改善箇所説明図

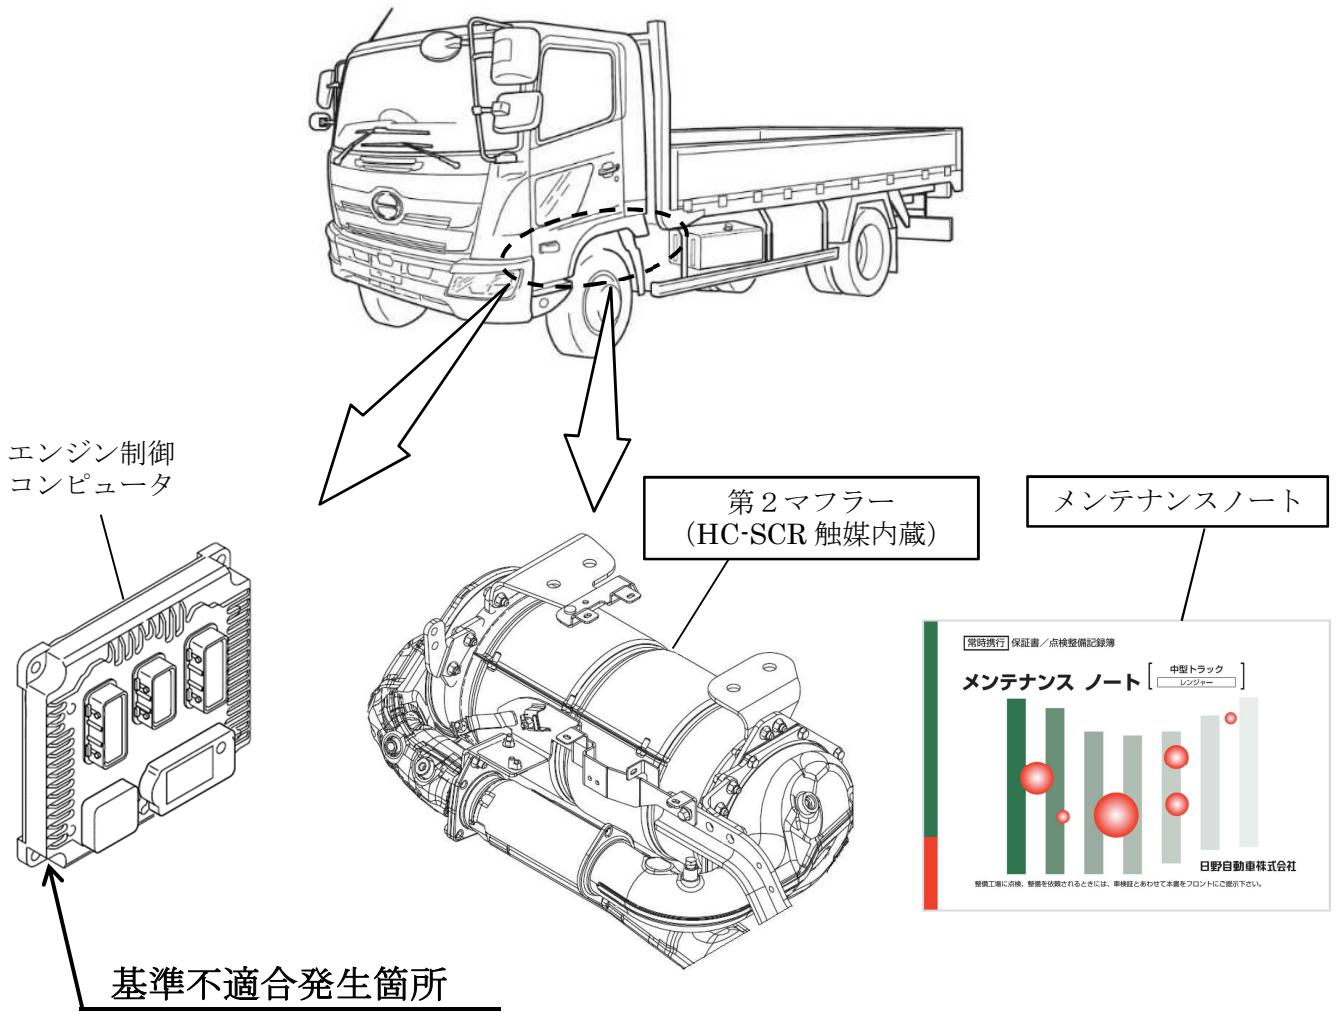
中型トラックのA05C (HC-SCR) エンジン搭載車において、HC-SCR触媒の再生用制御プログラムが不適切なため、触媒に付着した排出ガス中の硫黄成分が除去されず堆積することがある。そのため、触媒の性能が低下し、排出ガス中の窒素酸化物の排出値が基準値を超えるおそれがある。

全車両、暫定措置として、点検を行いSCR触媒の再生が可能な場合は再生作業を行う。
再生が不可能な場合および再生完了しない場合は、触媒を交換する。
また、メンテナンスノートの点検整備項目にSCR触媒再生作業を追加する。
暫定措置は準備でき次第、使用者に修理入庫を通知する。また、恒久対策が決定し次第、改めて措置を実施する。

識別：改善済車両にはシリアルナンバープレートの右中央部に黄ペイントを塗布する。
